CONSEIL SCIENTIFIQUE RÉGIONAL DU PATRIMOINE NATUREL DES HAUTS-DE-FRANCE

AVIS n°2024-ESP-57

Demandeur :	Arcelor Mittal
Références Onagre :	Nom du projet : 59 - Arcelor Mittal - extension à Mardyck
	Numéro du projet : 2024-07-39x-01116
	Numéro de la demande : 2024-01116-030-001

Extrait du dossier technique (carte commentée par le CSRPN) :
illustration de l'espace naturel entre le projet et le site de compensation

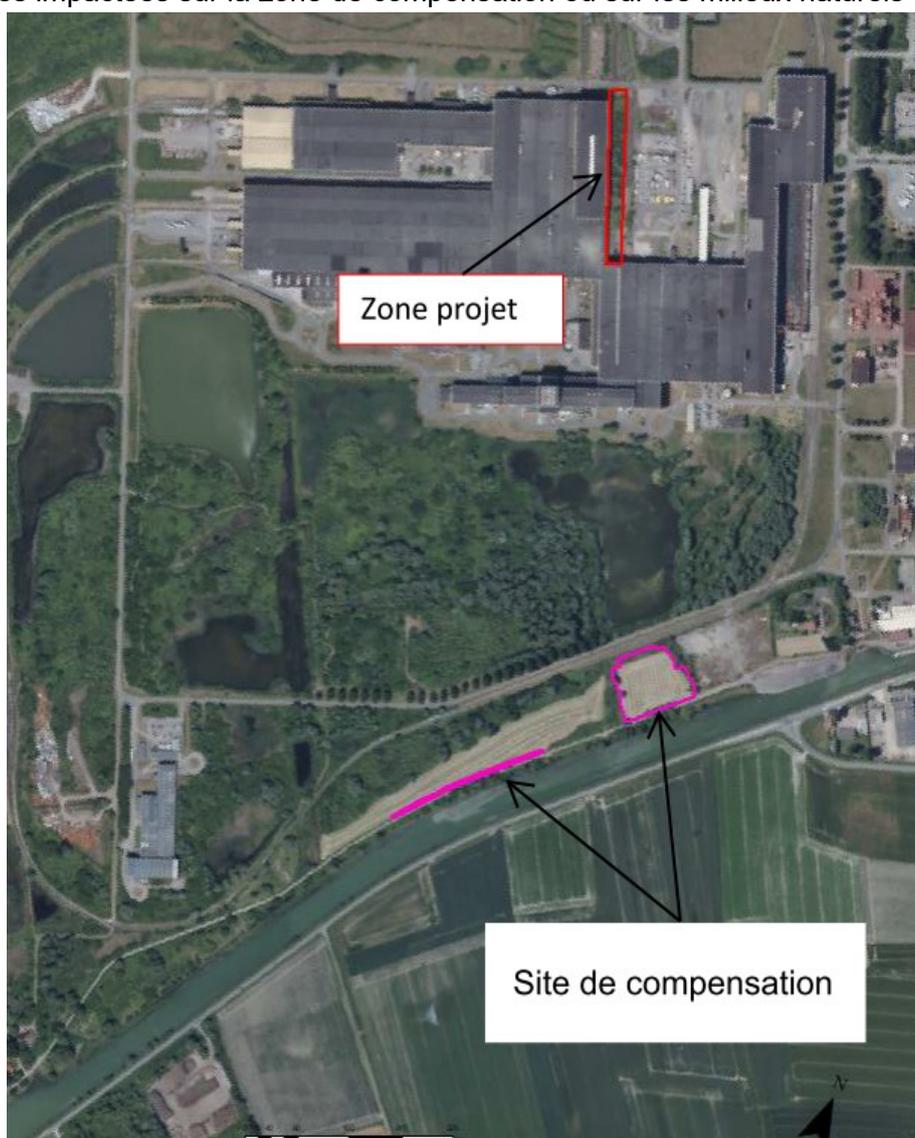
- Il est important de connaître les populations d'oiseaux présentes dans l'espace naturel (bois et étang) situé entre le site projet et le site de compensation (carte ci-dessous). La connaissance précise de la diversité et de l'abondance de l'avifaune nicheuse dans cette zone entre les canaux et le site industriel permettrait de qualifier la nature de l'impact sur les populations présentes et de montrer s'il y a eu ou non report des oiseaux sur le site de compensation. En effet, comme les sites de compensation (habitat de reproduction et gagnage) **ne seront fonctionnels que dans plusieurs années** (temps de croissance des formations arbustives et arborées), il est important de savoir s'il y a bien un report des espèces impactées sur la zone de compensation ou sur les milieux naturels déjà présents.
